ODPOWIEDZI NA PYTANIA

dot. postępowania o zamówienie publiczne na: Zabudowa ekranu dźwiękochłonnego w granicy toru mini żużlowego znajdującego się na terenie działek nr 2061/96, 2681/96 przy ul. Jana Kowalczyka w Rybniku w systemie zaprojektuj i wybuduj

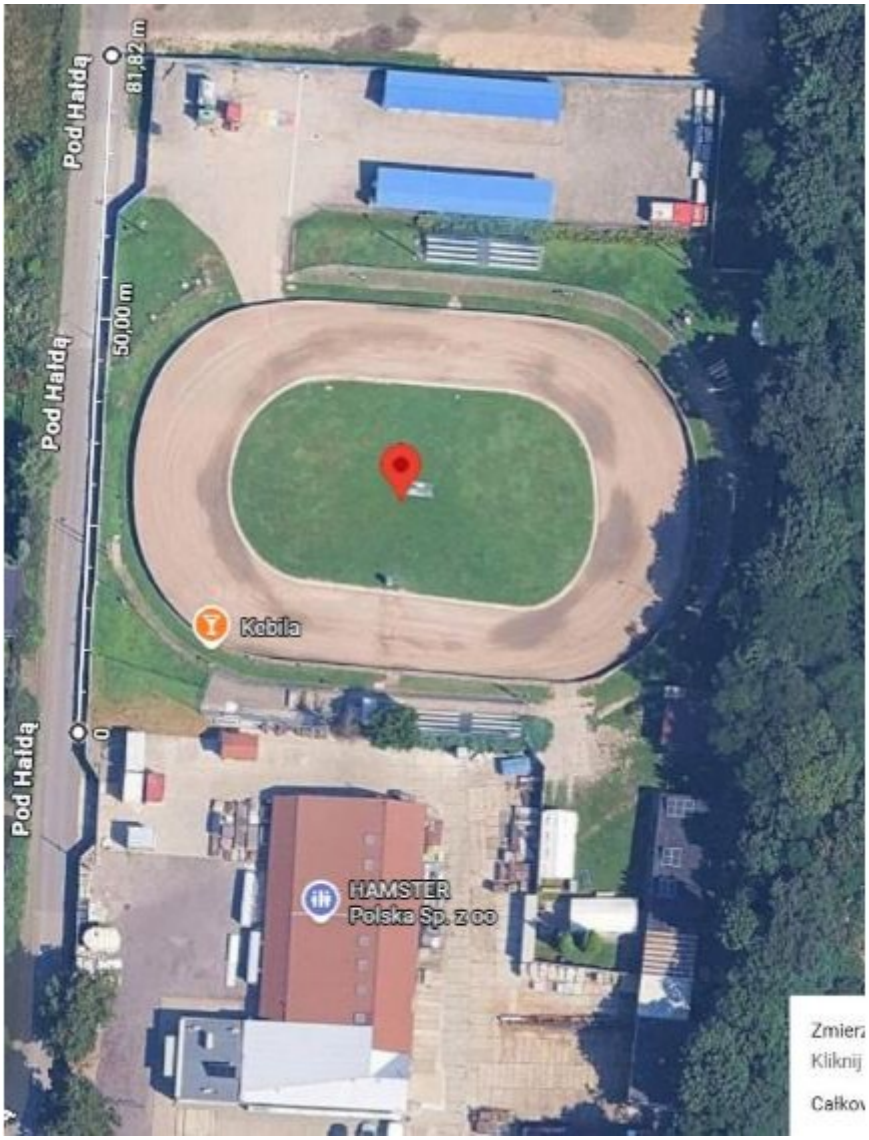
Pytanie 3:
Faktyczny zakres realizacji wzdłuż dwóch działek zamieszczonych w opisie PFU (plik w załączeniu) - na zdjęciu poniżej wymiar orientacyjny - około 82 m.

Prosimy o podanie informacji w sprawie sposobu zakończenia i pozostawienia istniejących płyt starego ekranu wzdłuż posesji firmy Hamster Polska Sp. z o.o.? Czy ekran z istniejącym ogrodzeniem betonowym będzie połączony czy też niezależny?

Odpowiedź:
Ze względu na różnice technologiczne obu ogrodzeń (istniejącego i planowanego) nie ma możliwości ich połączenia. Dodatkowo dochodzi potencjalna kwestia przesunięcia nowego ogrodzenia w głąb terenu dodatkowo uniemożliwiająca połączenie obu ogrodzeń w jedną całość. Z tego względu w ramach opracowania projektowego należy przewidzieć zakończenie ogrodzenia firmy Hamster Polska sp. z o.o. na granicy działek oraz zaprojektować nowe ogrodzenie jako niezależne, a w przypadku przesunięcia nowego ogrodzenia, uzupełnić lukę pomiędzy wygrodzeniem terenów powstałą wskutek tych działań.
